Protocolo 83.836/2024

SCM - Impugnação ao Edital de Licitação

AO ILMO. SR. DANIEL CABETTE, AGENTE DE CONTRATAÇÃO DESIGNADO DO MUNICÍPIO DE BALNEÁRIO CAMBORIÚ PARA A CONCORRÊNCIA ELETRÔNICA № 004/2024 – PMBC

REURBANIZAÇÃO DA PRAIA CENTRAL TRECHO SUL - RUA 3920 ATÉ A BARRA SUL CONCORRÊNCIA ELETRÔNICA Nº 004/2024 - PMBC

21 FUNDAÇÃO - POSTE DE ILUMINAÇÃO (TOCHA - INSTALADO SOBRE MEIO-FIO)

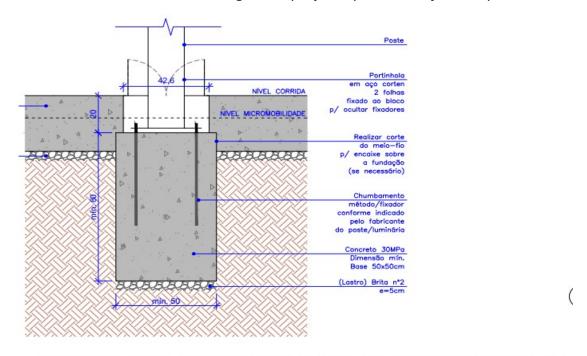
Confiram-se a planilha abaixo e o projeto sobre o item 7.3.3:

A quantidade acima foi retirada do projeto de execução fundação do poste retirado do projeto - projeto de intervenção urbana e paisagística/trecho sul - est. 4+250 a 4+992 e 5+230 a 5+780/projeto de urbanização/detalhamentos construtivo, aonde nos traz os seguintes projetos para fundação dos postes.

A questão é que a planilha prevê a execução de postes por meio de utilização de estaca em hélice contínua, um serviço complexo e com preço muito superior ao que realmente será executado.

Isso mesmo, apesar da planilha de preços prever a utilização de estaca em hélice contínua, o projeto prevê outro método construtivo para instalação dos postes, conforme acima demonstrado, não existindo no projeto licitado bases de poste utilizadas fundação hélice contínua com diâmetro de 50cm.

Ocorre que o preço da metodologia prevista no projeto/memorial é muito menor do que o preço da utilização de estaca em hélice contínua, situação que se mantida poderá gerar um superfaturamento.

- 2. ESTACA HÉLICE PARA AS FUNDAÇÕES: Resposta Alleanza: "A empresa se equivoca ao afirmar que a especificação da estaca hélice no orçamento são para as fundações dos postes Tocha e Viário. As fundações profundas, são para os "superpostes", localizados na areia da orla (restinga)."

- 2. ESTACA HÉLICE PARA AS FUNDAÇÕES: Resposta Alleanza: "A empresa se equivoca ao afirmar que a especificação da estaca hélice no orçamento são para as fundações dos postes Tocha e Viário. As fundações profundas, são para os "superpostes", localizados na areia da orla (restinga)."

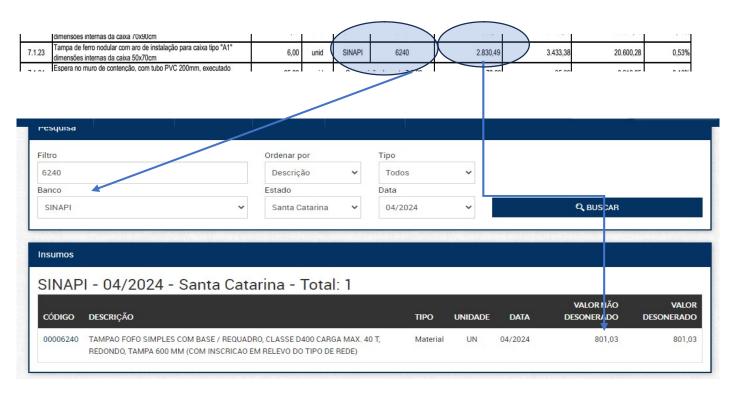
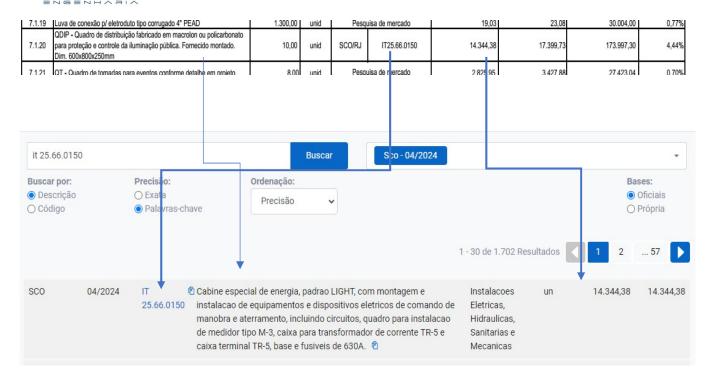
Na planilha da licitação, conta que o orçamento foi listado com o preço-base de 04/2024, em relação à SINAP. Confiram-se:

Todavia, na conferência dos preços temos seguintes:

Vejam que o preço desses serviços lançados na planilha do edital (com indicação de ser da tabela SINAPI DE 04/2024) é muito superior ao preço que realmente consta da tabela SINAPI de 04/2024, situação que se mantida poderá gerar um superfaturamento.

Vejam que o preço desses serviços lançados na planilha do edital (com indicação de ser da tabela ORSE) possui descritivo totalmente divergente do objeto cotado.

- 3. DIVERGÊNCIA DOS VALORES DE ORÇAMENTO E TABELA SINAPI: Resposta Alleanza: "O código 6240 do SINAPI refere-se ao valor unitário de uma tampa circular, o valor no orçamento foi adaptado ao tamanho correspondente da caixa retangular presente no projeto. Foi incluso em orçamento o valor pelo qual se multiplica o custo correspondente ao código."

- 4. DISCREPNCIA DA DESCRIÇÃO DO ORÇAMENTO COM A REFERÊNCIA SCO-RJ: Resposta Alleanza: "O item 7.1.20 refere-se ao quadro para proteção e controle da iluminação pública, sendo este fornecido e montado. A referência de preço na tabela da SCO/RJ traz em sua composição itens similares ao fornecimento e instalação do quadro referente ao projeto, por isso sua utilização para o custo deste item."

- 3. DIVERGÊNCIA DOS VALORES DE ORÇAMENTO E TABELA SINAPI: Resposta Alleanza: "O código 6240 do SINAPI refere-se ao valor unitário de uma tampa circular, o valor no orçamento foi adaptado ao tamanho correspondente da caixa retangular presente no projeto. Foi incluso em orçamento o valor pelo qual se multiplica o custo correspondente ao código."

- 4. DISCREPÂNCIA DA DESCRIÇÃO DO ORÇAMENTO COM A REFERÊNCIA SCO-RJ: Resposta Alleanza: "O item 7.1.20 referese ao quadro para proteção e controle da iluminação pública, sendo este fornecido e montado. A referência de preço na tabela da SCO/RJ traz em sua composição itens similares ao fornecimento e instalação do quadro referente ao projeto, por isso sua utilização para o custo deste item."
